改善箇所説明図 ①②③

改善の内容

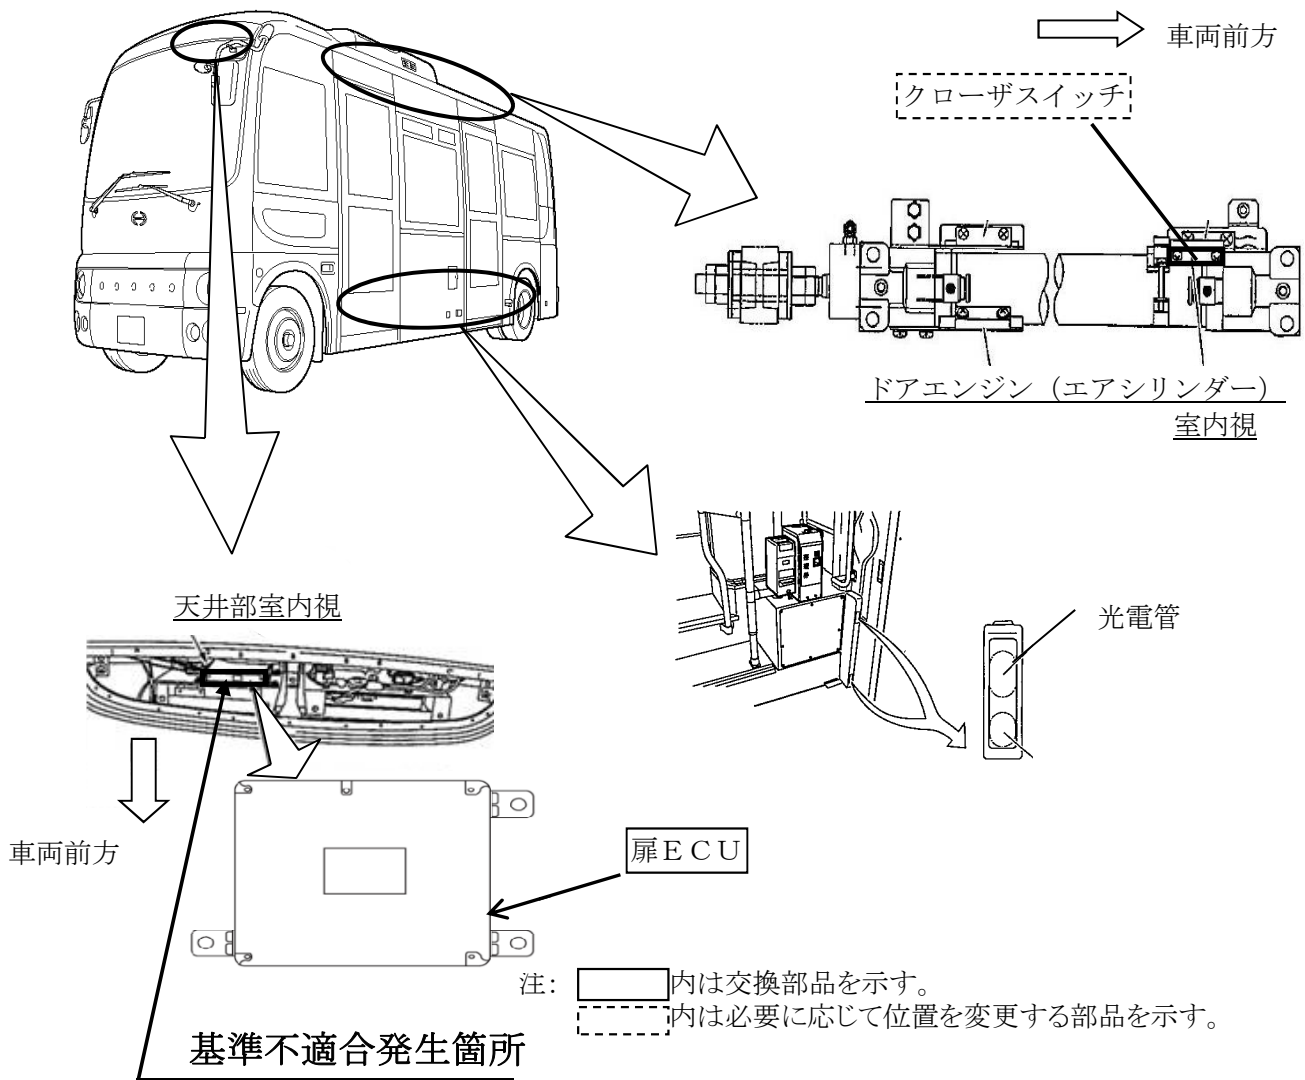
- ①乗降扉の開閉制御プログラムが不適切なため、以下の条件に当てはまる場合には、乗客が扉近傍に設置された検知器（光電管）を遮っているにも関わらず、乗降中の乗客が扉に挟まれることを防止する機構が働かず扉が閉まる。
 - ・乗客が検知器（光電管）を遮っている状態で、運転者が乗降扉を閉じる操作を行う（扉の閉動作を予告するブザーが鳴る）
 - ・次に、乗客が検知器を遮らない位置に移動する（ブザーが鳴り終わる）
 - ・その後、扉を閉める信号が出てから扉が閉まる動作を開始するまでの間において、乗客が検知器を遮る（このとき扉が閉まってしまう）
- ②乗降扉の開閉制御プログラムが不適切なため、走行状態から停止に至る過程において運転者が一定条件の操作（シフトの位置をNにし、停止直前で乗降扉を開く操作）をした場合においては、走行中に扉が開くことを防止する機能が働いたままになり、停止してから運転者が手元の開閉スイッチを開に操作しても扉が開かない。
- ③乗降扉の開閉制御プログラムが不適切なため、また、乗降扉が閉まる直前で扉を車内に引き込みロックする機構（クローザ）を働かせるために備えられた、扉が閉まる直前の位置を検知するセンサーに製造バラツキがあるため、当該センサーによる検知がなされない場合において、クローザが働かず確実に扉をロックできず、走行中に乗客が扉近傍に設置された検知器（光電管）を遮った際に扉が開く。

全車両、当該ECUを対策品と交換する。また、クローザスイッチの位置を点検し、不適切なものは位置を変更する。

識別：ネームプレートに白色ペイントを塗布する。
